不具合箇所説明図

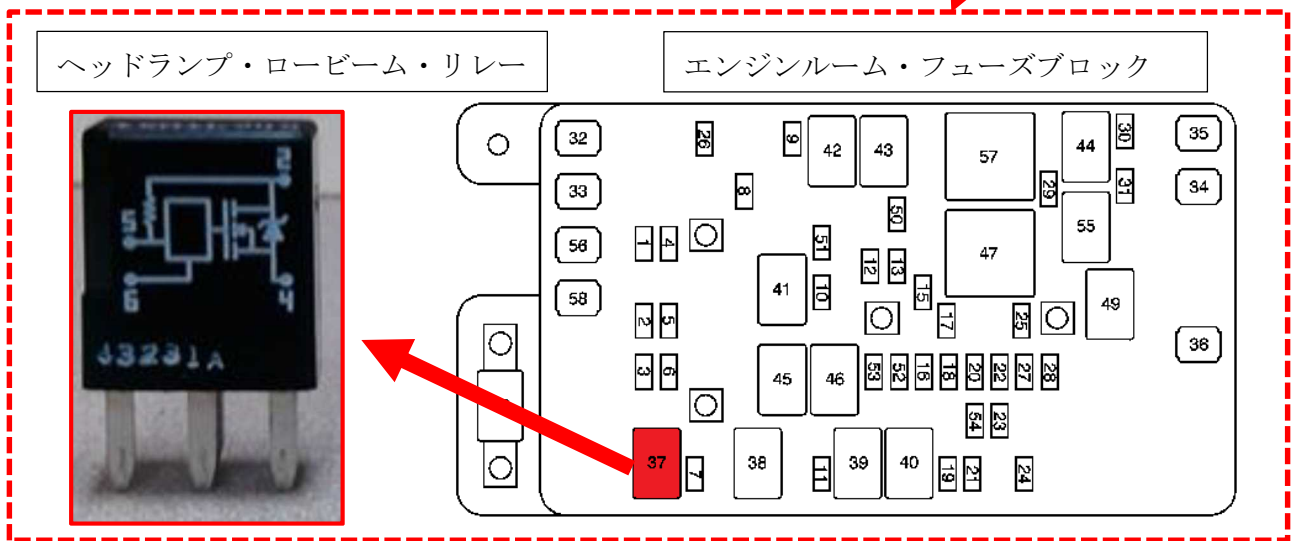
<不具合の状況>

前照灯において、ロービームを制御しているリレーの製造が不適切なため、リレー内部の素子と基板のはんだ付けが不十分なものがある。そのため、エンジンの熱によりはんだ付け部の電気抵抗が増加すると、通電時に発熱してリレーが損傷し、ロービームが点灯しなくなるおそれがある。

全車両、ロービームを制御しているリレーを対策品に交換する。

左ストラットタワー部分に青色ペイントを塗布する。
